**PARECER 048/2024 - CEIV**  
**COMISSÃO PERMANENTE DE ANÁLISE DE ESTUDO DE IMPACTO DE VIZINHANÇA**  
**(CEIV)**

- ( ) Primeira Análise – Parecer nº 019/2024-CEIV – 11/06/2024  
( ) Segunda Análise – Parecer nº 037/2024-CEIV – 23/09/2024  
( X ) Terceira Análise – Parecer nº 048/2024-CEIV – 17/12/2024

**Processo Administrativo nº:** 36934/2024

**Empreendimento:** EMBRAED TOWERS.

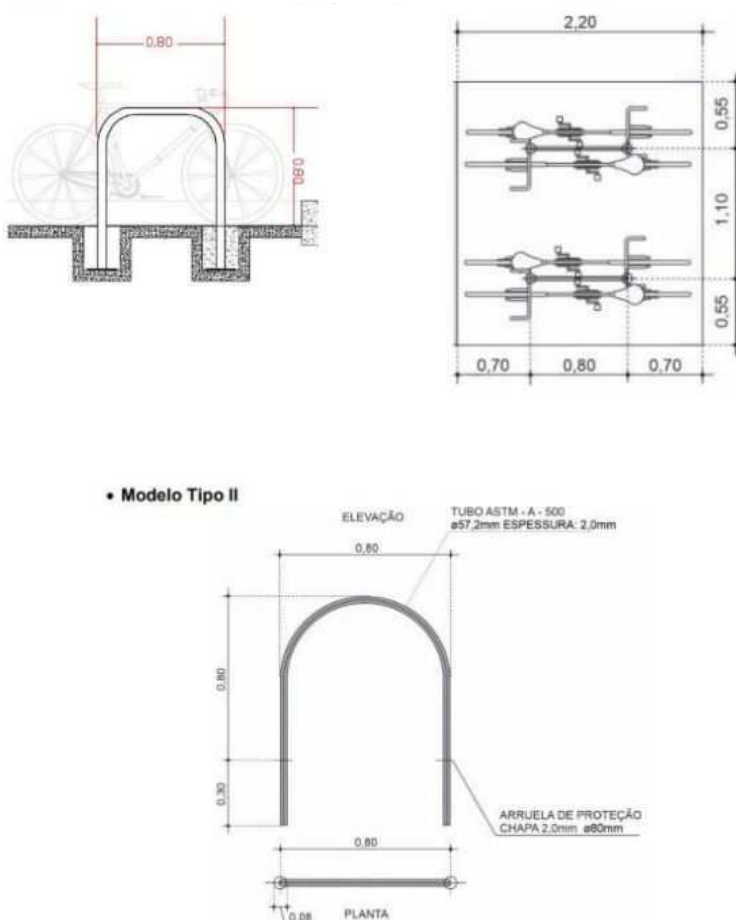
> Necessário apresentar o trajeto que os veículos terão que fazer para acessar as 3 vagas comerciais privativas e a vaga de carga/descarga comercial;

**2ª análise CEIV:** Ok, atendido. Incluir na versão final do EIV;
